改善箇所説明図

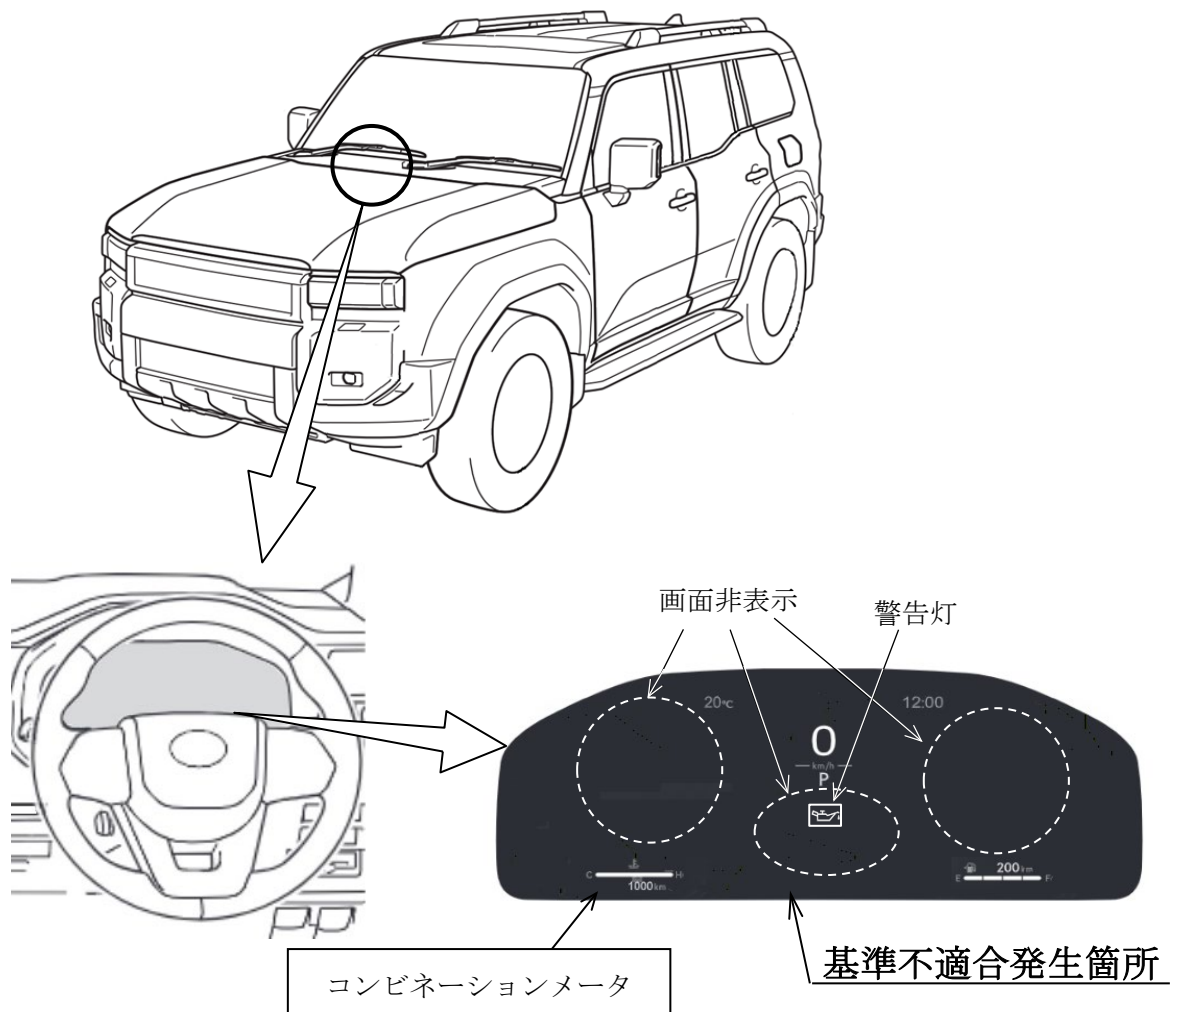
コンビネーションメータにおいて、制御プログラムの検討が不十分なため、始動時にメータが正しく起動せず画面の一部が表示されないことがある。そのため、警告灯等が確認できないおそれがある。

全車両、コンビネーションメータのプログラムを対策仕様に修正する。プログラムの修正は、OTA（無線通信）で遠隔配信し、使用者等にて行う。または販売店にて有線で行う。
